改善箇所説明図

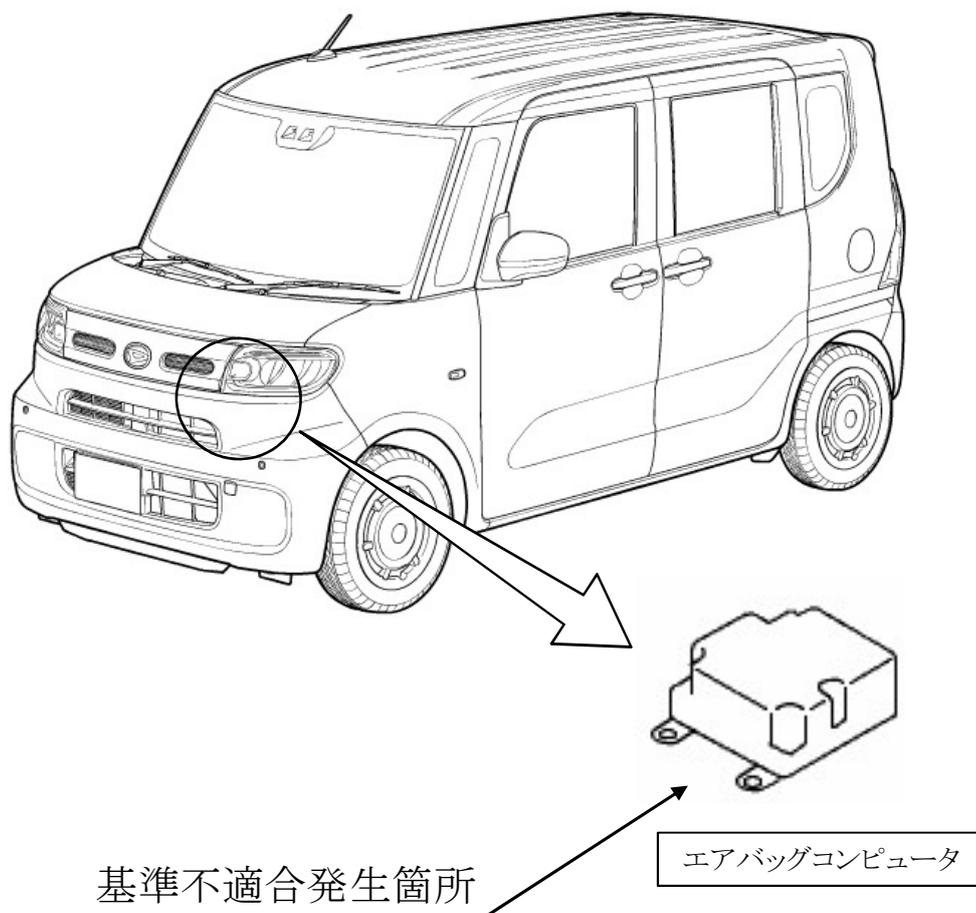
エアバッグコンピュータにおいて、コンデンサの製造工程が不適切なため、内部ショートが発生することがある。そのため、そのままの状態で使用を続けると、作動すべき衝突時にエアバッグ及びシートベルトプレテンショナが作動しないおそれがある。

全車両、エアバッグコンピュータを良品と交換する。

運転者席側シート下の車台番号打刻末尾の上側に黄色ペイントを塗布する。
